**AVIS RELATIF À LA PROTECTION
CONTRE LES EVENTUELS EFFETS NOCIFS ET NUISANCES
PROVOQUÉS PAR LES RAYONNEMENTS NON IONISANTS
GÉNÉRÉS PAR DES ANTENNES ÉMETTRICES STATIONNAIRES**

Commune : HERSTAL - Exploitant : ORANGE

Rapport n° 3646 / 2024

Adresse	Rue en Bois, 151 4040 HERSTAL (Herstal)
Coordonnées Lambert belge 72	239604E 152939N
Type d'implantation	Pylône
Exploitant	ORANGE
Réf. du site de l'exploitant	219L1_5/ 30114L1_1/ 40114L1_1/50114L1_1

Figure 1 : Vue en plan des lieux de séjour et des points de contrôle

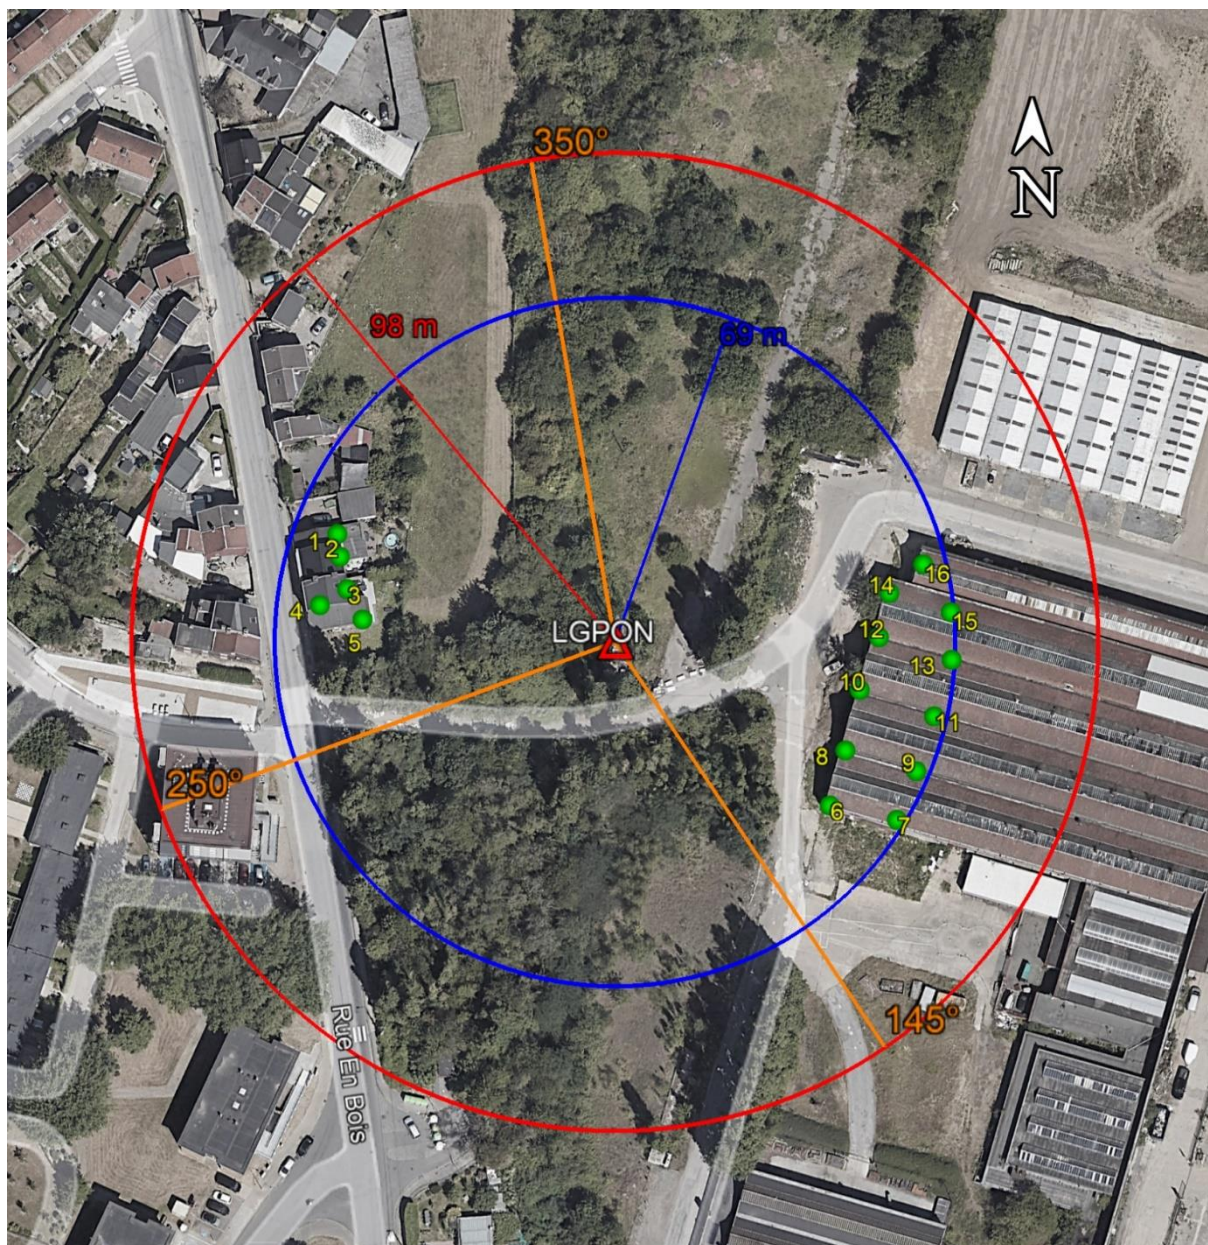
- le numéro du point de contrôle repris sur un des plans de la figure 1;
- le numéro du LS dans lequel se trouve le point de contrôle de la 1^{ère} colonne ;
- l'atténuation d'obstacle prise en compte pour le calcul de l'indice d'exposition dans le LS ;
- le résultat du calcul de l'indice d'exposition.

N° point de contrôle	LS	Atténuation (dB)	Indice d'exposition relatif à la limite par installation IE_i
4	LS3	3,0	0,511
2	LS2	3,0	0,384
3	LS3	3,0	0,363
1	LS1	3,0	0,152
7	LS6	3,0	0,080
5	LS5	3,0	0,061
9	LS6	3,0	0,059
6	LS6	3,0	0,056
8	LS6	3,0	0,047
11	LS6	3,0	0,043
13	LS6	3,0	0,034
10	LS6	3,0	0,030
15	LS6	3,0	0,025
12	LS6	3,0	0,017
16	LS6	3,0	0,013
14	LS6	3,0	0,011

En ce qui concerne les antennes de l'installation mentionnées dans le tableau 1, la distance maximale à laquelle la limite pourrait être atteinte, à l'extérieur, est égale à 93,7 m. S'il n'y a pas de LS à une distance inférieure, les antennes respectent forcément la limite d'immission.

Dans le cas des LS situés à l'intérieur des bâtiments, une atténuation d'obstacle est prise en compte et il en résulte que la distance maximale à laquelle la limite pourrait être atteinte se réduit à 66,3 m.

Figure 2 : Vue en plan des installations d'antennes dans un rayon de 300 mètres autour de l'installation faisant l'objet de la demande d'avis

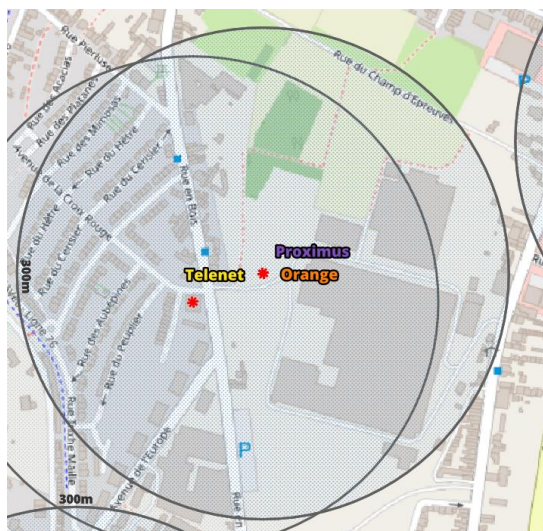
Le plan en projection verticale de la figure 2 indique la localisation des installations d'antennes émettrices stationnaires visées par le décret et situées dans un rayon de 300 mètres autour de l'installation référencée dans le paragraphe 2 et localisée au centre du cercle. Les données de localisation de ces antennes et les avis correspondant sont accessibles via le cadastre en ligne des antennes émettrices stationnaires⁸. Les installations prises en compte dans l'évaluation du respect de la limite cumulative sont les installations d'antennes émettrices déclarées en service par l'exploitant à la date du présent avis, à l'exception de l'installation référencée dans le paragraphe 2 et éventuellement d'autres installations ayant fait l'objet d'une demande d'avis à la même date et qui sont situées à l'intérieur de la zone de 300 mètres de rayon.

- il y a au plus 4 installations d'antennes émettrices stationnaires présentes dans la zone d'évaluation de 300 mètres de rayon représentée dans la figure 2, y inclus l'installation référencée dans le paragraphe 2 : la limite cumulative définie à l'article 4, §2 du décret est nécessairement respectée dans les lieux de séjour à l'intérieur de la zone d'évaluation de 300 mètres de rayon ;

Compte tenu des considérations ci-dessus, il apparaît que l'intensité du rayonnement électromagnétique généré, dans les lieux de séjour situés dans un rayon de 300 mètres autour de l'installation référencée dans le paragraphe 2, par l'ensemble des antennes émettrices stationnaires de l'ensemble des exploitants du même site d'antennes émettrices stationnaires respecte la limite fixée à l'article 4, § 2 du décret.
